Láminas - Revisión CostaPlan
Intendencia de Canelones
Octubre 2018

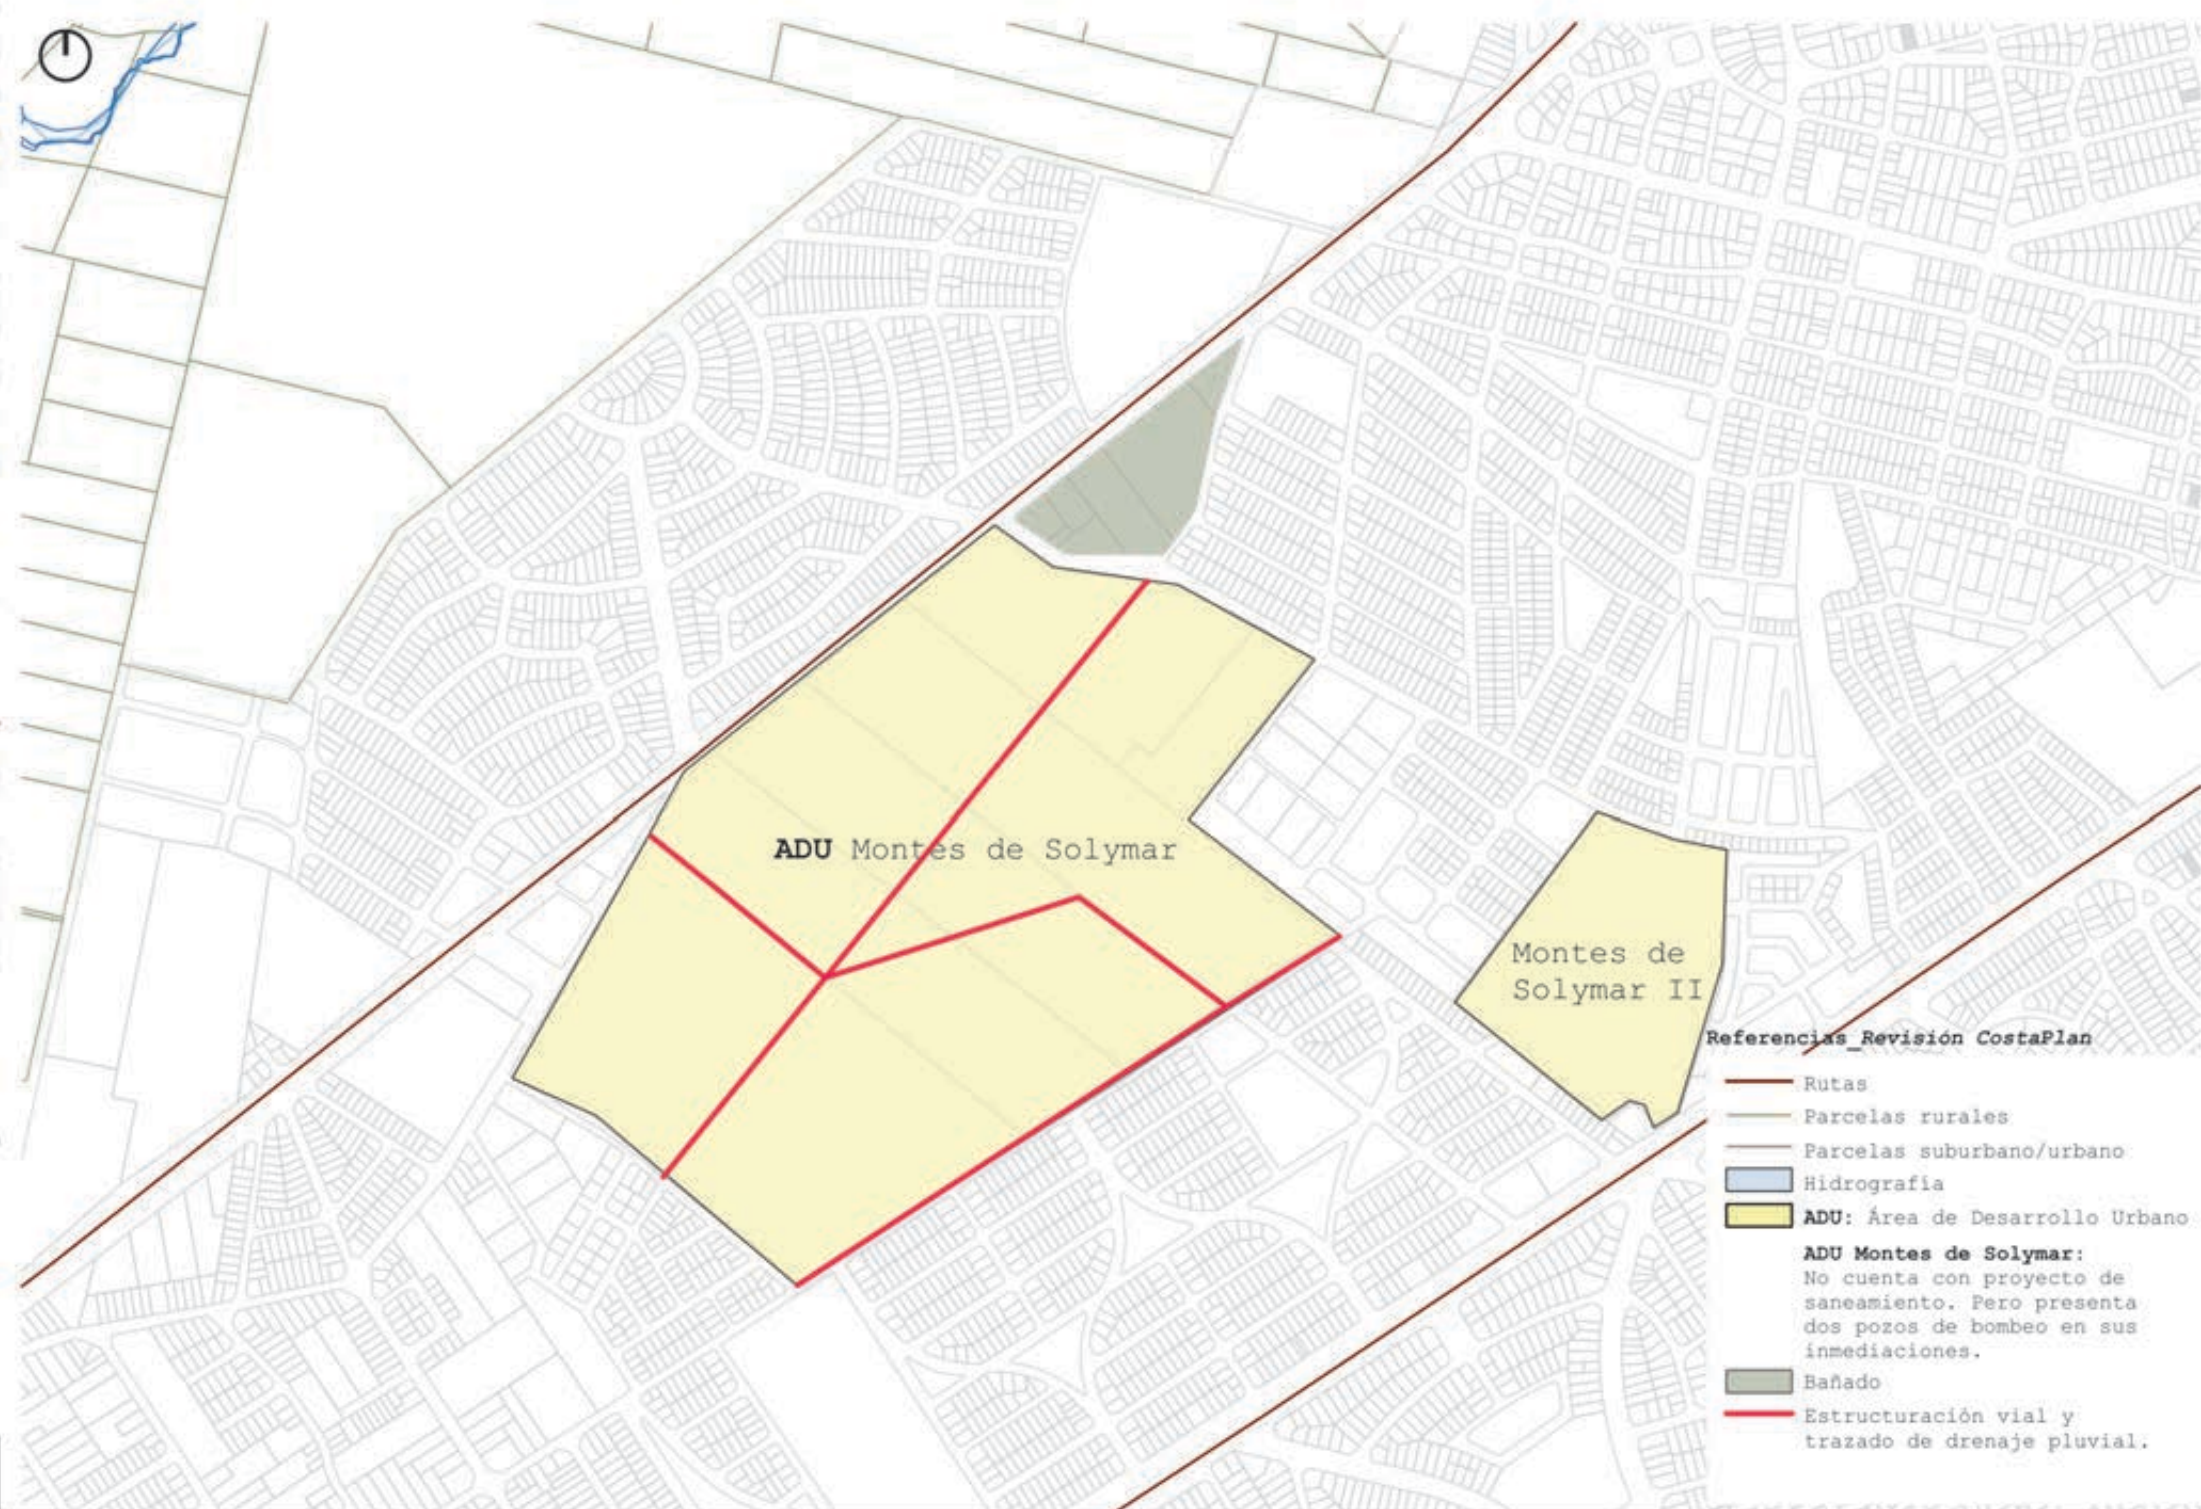
ADU La Botavara:
 Proyecto de saneamiento.
 Proyecto de pluviales.

ADU Shangrilá:
 Proyecto de saneamiento.
 Proyecto de pluviales.

ADU San José de Carrasco:
 Cuenta con proyecto.
 Vocación residencial, sin presencia de aspectos ambientales significativos.
 Parche rural de producción.

ARU Pinares

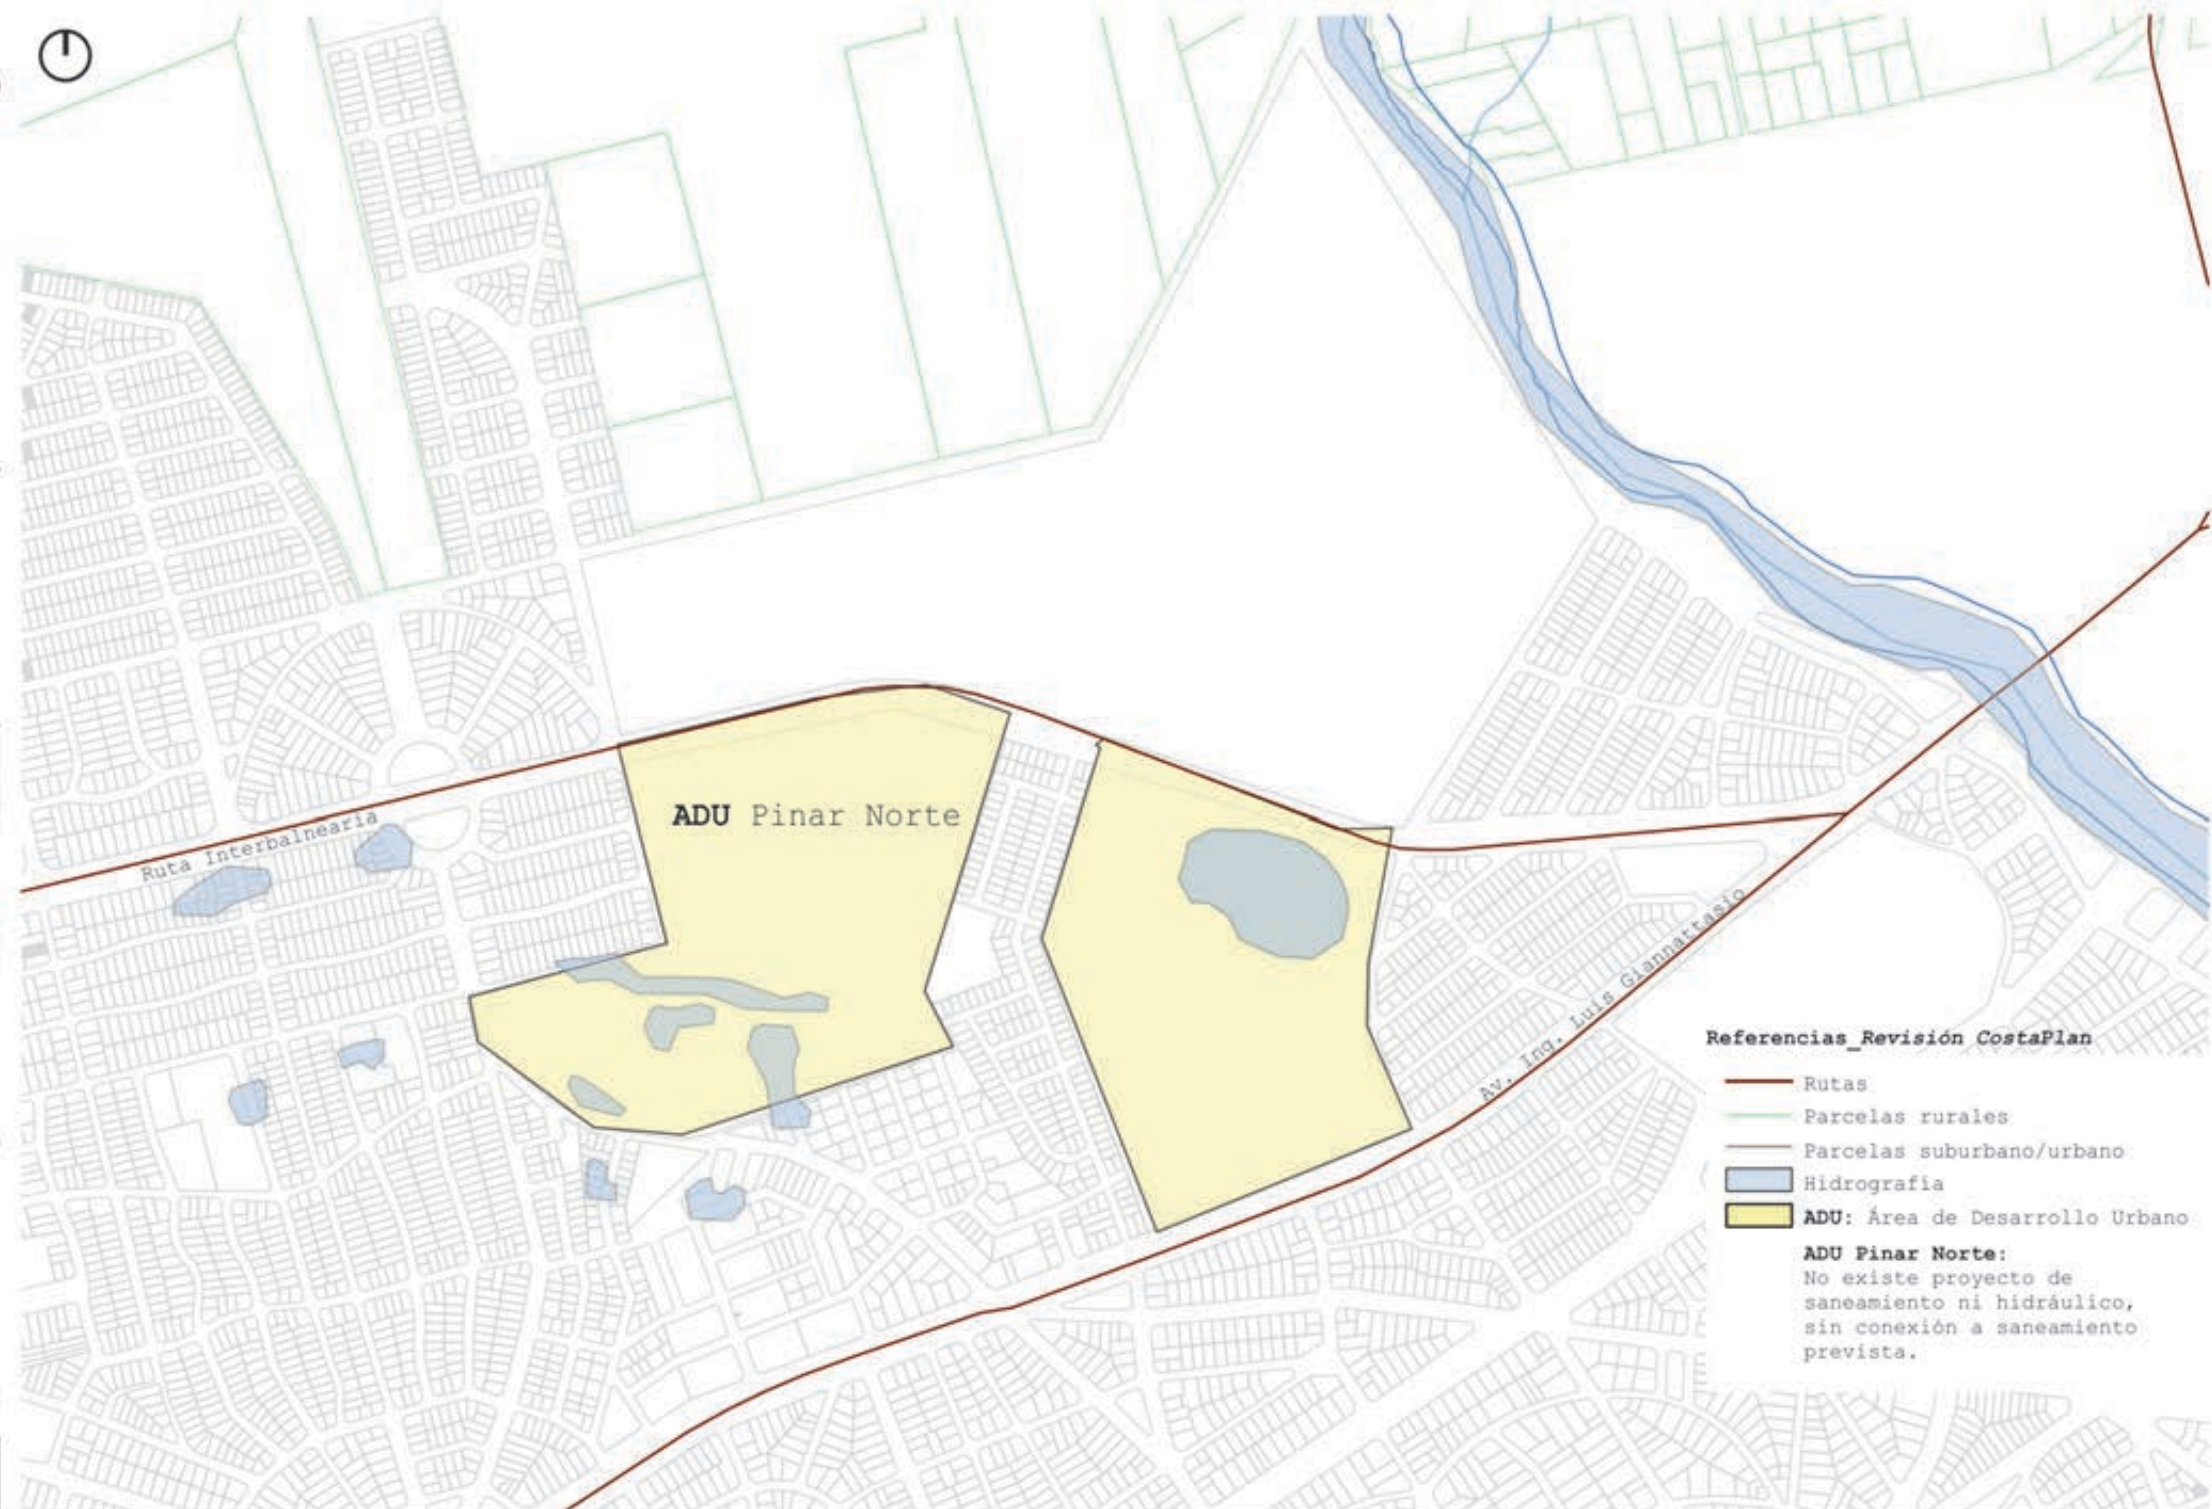
ARU Pinares:
No cuenta con proyecto de drenaje, ni proyecto de saneamiento.
